**Gemeinde Wachtberg  
Ortsteil Arzdorf**

**Aufstellung des Bebauungsplans  
Nr. 01-04 „Remagener Weg“  
Ortsteil Arzdorf**

**Abwägungen und Beschlussvorschläge  
zu den vorgebrachten Stellungnahmen gemäß  
§§ 2 (2), 3 (1) und 4 (1) BauGB**

**Stand: März 2025**

3. Bezirksregierung Düsseldorf, Stabsstelle Brand- und Zivilschutz, Postfach 300865, 40408 Düsseldorf, Schreiben vom 27.11.2023

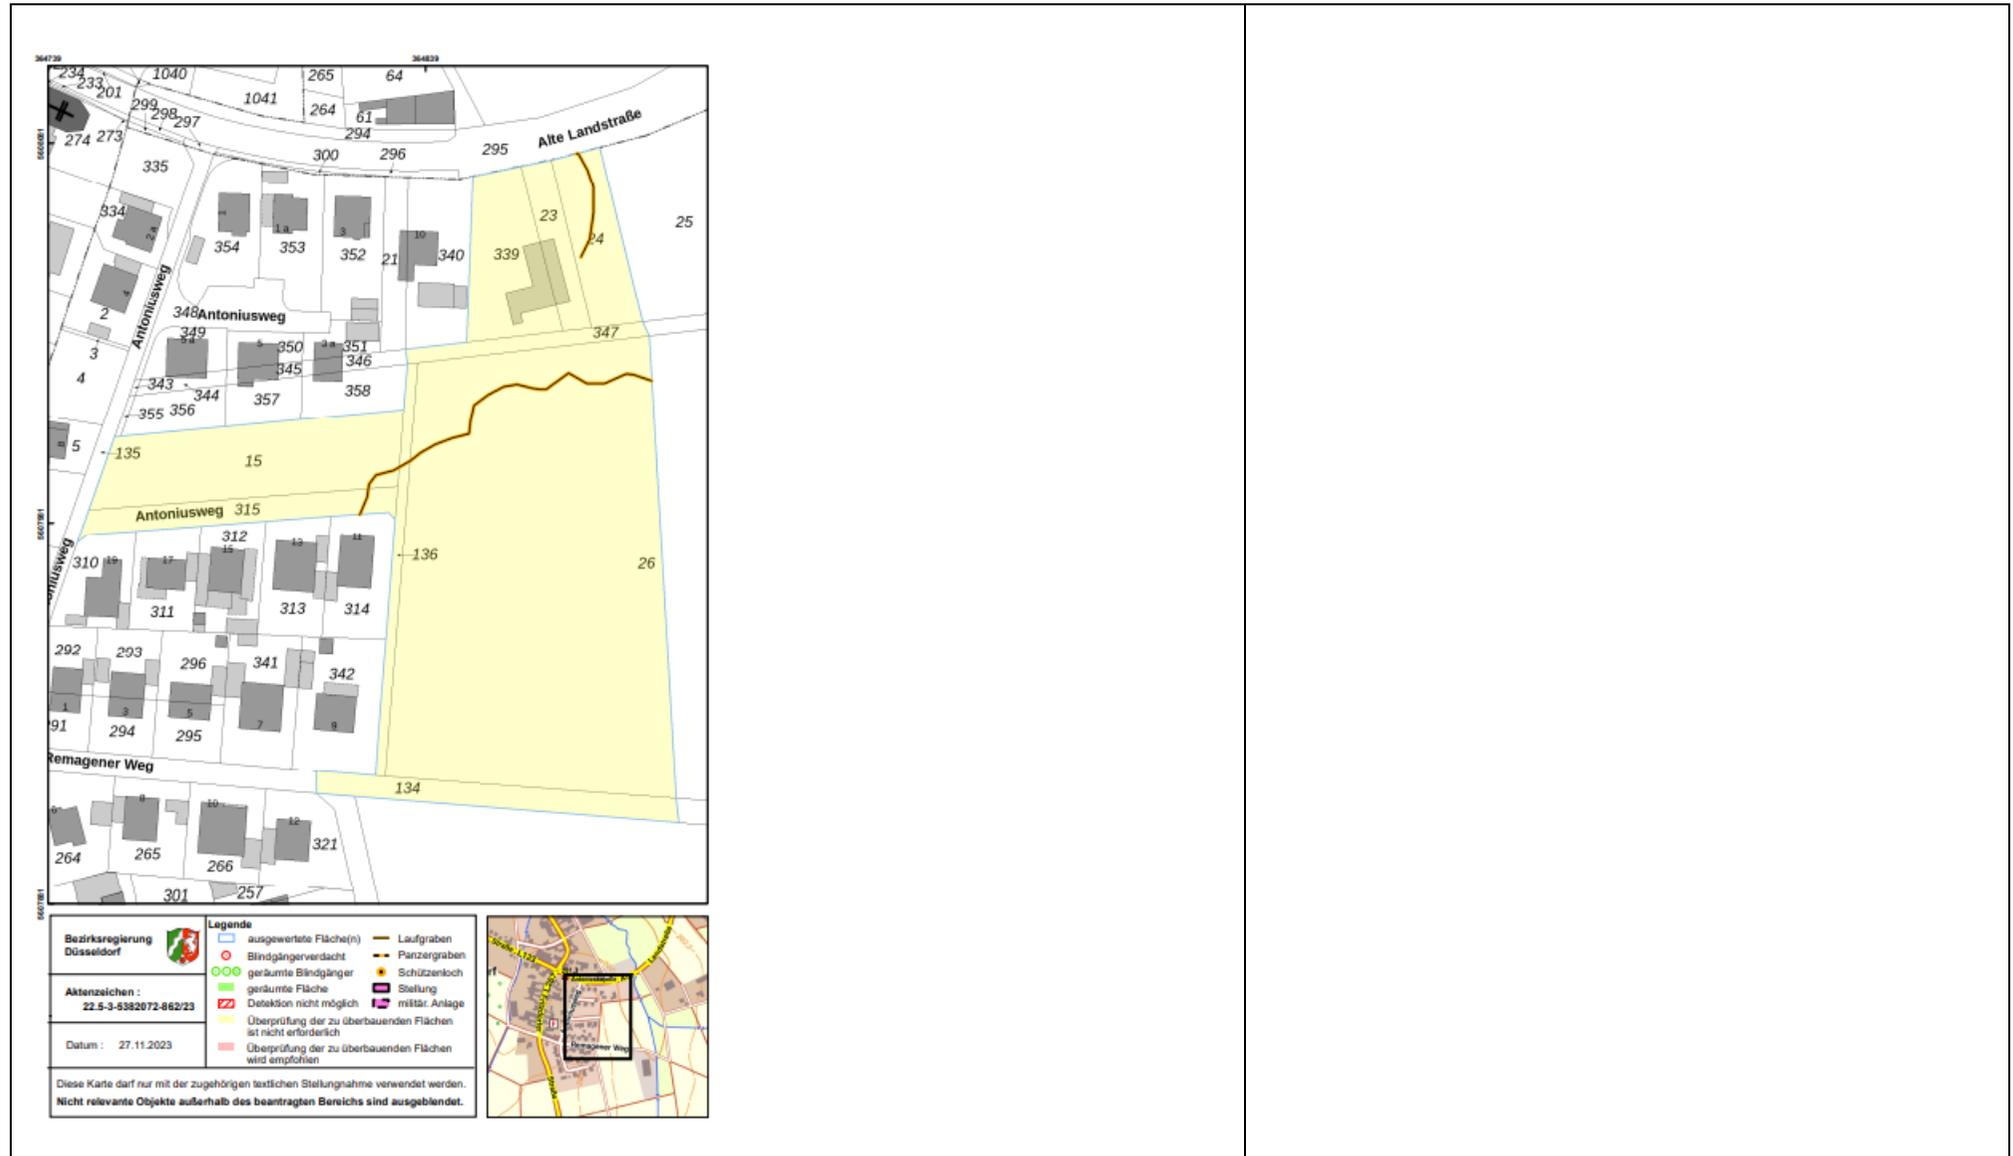
Luftbilder aus den Jahren 1939 - 1945 und andere historische Unterlagen liefern Hinweise auf einen konkreten, in der beigefügten Karte dargestellten Verdacht auf Kampfmittel. **Ich empfehle die Überprüfung der Militäreinrichtung des 2. Weltkrieges (Laufgraben).** Eine darüber hinausgehende Untersuchung auf Kampfmittel ist nicht erforderlich. Die Beauftragung der Überprüfung erfolgt über das Formular [Antrag auf Kampfmitteluntersuchung](#).

Sofern es nach 1945 Aufschüttungen gegeben hat, sind diese bis auf das Geländenniveau von 1945 abzuschleifen.

Die Stellungnahme betrifft mögliche Risiken zum Vorkommen von Kampfmitteln im Plangebiet. Hierzu liegt auch ein separates Schreiben der Bezirksregierung vom 04.10.2024 vor, in welchem Untersuchungsergebnisse mitgeteilt, allerdings keine Kampfmittelfreiheit garantiert wurde. Diese sind im Rahmen der baulichen Ausführung hochrelevant und sollten daher nachrichtlich in die Unterlagen zum Bebauungsplan übernommen werden.

Die Stellungnahme wird zur Kenntnis genommen und beachtet. Die Unterlagen zum Bebauungsplan werden nachrichtlich um die Informationen ergänzt.

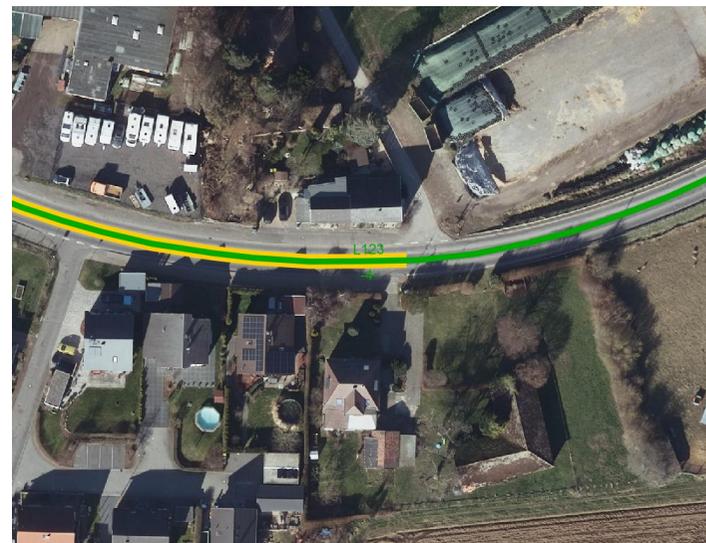
Der nördliche Teil des Planungsgebietes grenzt an die L 123, Abschnitt 4 (Alte Landstraße), an freier Strecke (außerhalb der festgesetzten Ortsdurchfahrt).

Entlang der Landesstraßen, außerhalb der Ortsdurchfahrt, gilt gem. § 25 Straßen- und Wegegesetz eine Anbaubeschränkungszone von 40,0 m gemessen vom äußeren Fahrbahnrand der Landesstraße. Sollten Maßnahmen vorgesehen sein, die gem. Landesbauordnung baugenehmigungsfrei sind, so entbehrt dies nicht der Genehmigung/ Zustimmung des Straßenbaulastträgers. Diese Aussage gilt auch für Werbeanlagen jeder Art, Hochbauten, bauliche Anlagen, Aufschüttungen, Abgrabungen, Einfriedungen usw. im Abstand bis zu 40,0 m vom Fahrbahnrand der Landesstraße.

Die Baubeschränkungszone (40 m) und eine konkret benannte Bauverbotszone (10 m) sind außerhalb der Ortsdurchfahrt nachrichtlich in die Planunterlagen zu übernehmen. Hierbei wird es absehbar zu einer geringfügigen Verschiebung des nördlichsten Baufensters kommen müssen.

- Die Unterlagen werden nachrichtlich um Bauverbots- und Baubeschränkungszone ergänzt, diese werden planerisch beachtet, ggfs. notwendige Verschiebungen oder Anpassungen von Baufenstern implementiert.
- Die Planunterlagen werden um Auflagen zur Einfriedung von Grundstücken an der freien Strecke ergänzt.

Beigefügter Telekom Lageplan hat eine begrenzte Gültigkeit und Änderungen an der TK Anlage sind möglich.

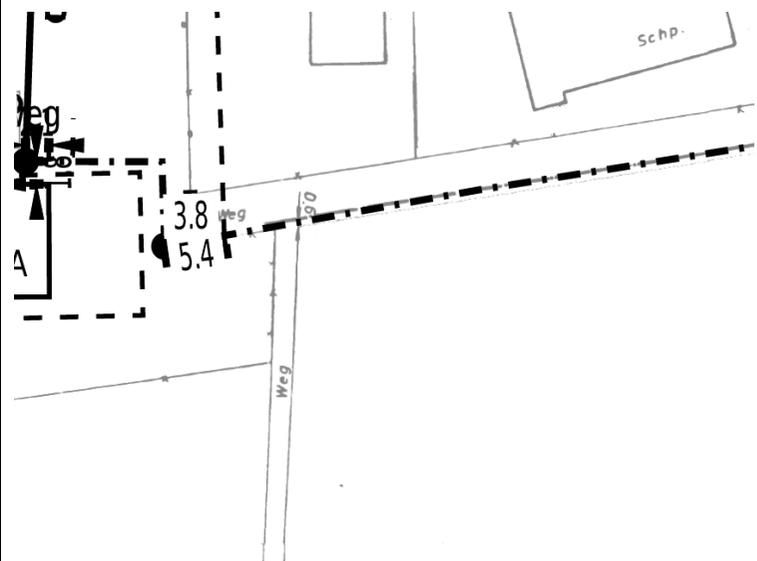
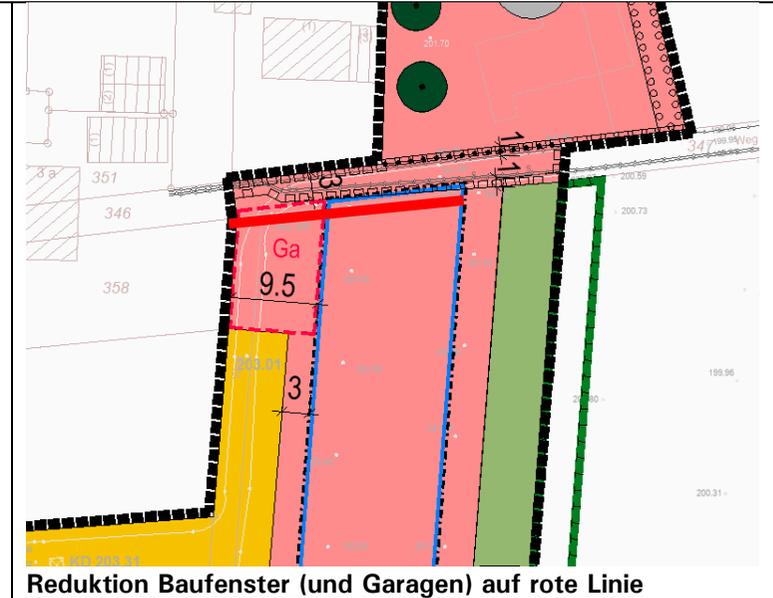
Im Planbereich befinden sich Telekommunikationslinien der Telekom.

Gegen den Bebauungsplan bestehen unsererseits keine Bedenken, jedoch bitten wir um Beachtung unserer bestehenden Anlagen deren Lage Sie in unserem Internetportal „Trassenauskunft Kabel“ einsehen können.

Die genaue Lage der Telekommunikationslinien/-anlagen sind durch Suchgräben festzustellen.

Eine erneute Prüfung der Planunterlagen zeigt, dass eine Leitung der Telekom unmittelbar nördlich eines zukünftigen Baufensters verlaufen dürfte. Da die Darstellungen mit einer gewissen Unsicherheit verbunden sind, sollten das Baufenster und der Garagenbereich so reduziert werden, dass 1 m Abstand vom eingetragenen Leitungsverlauf eingehalten werden. Die Leitungsrechte sollten entsprechend erweitert werden, um die Möglichkeit einer Wartung der Leitung sicherstellen zu können.

Die Planzeichnung wird so angepasst, dass Leitungsrechte für die Versorger auf 1m Abstand von der Telekomleitung erweitert werden, das Baufenster mit Garagenbereich wird entsprechend verkleinert.
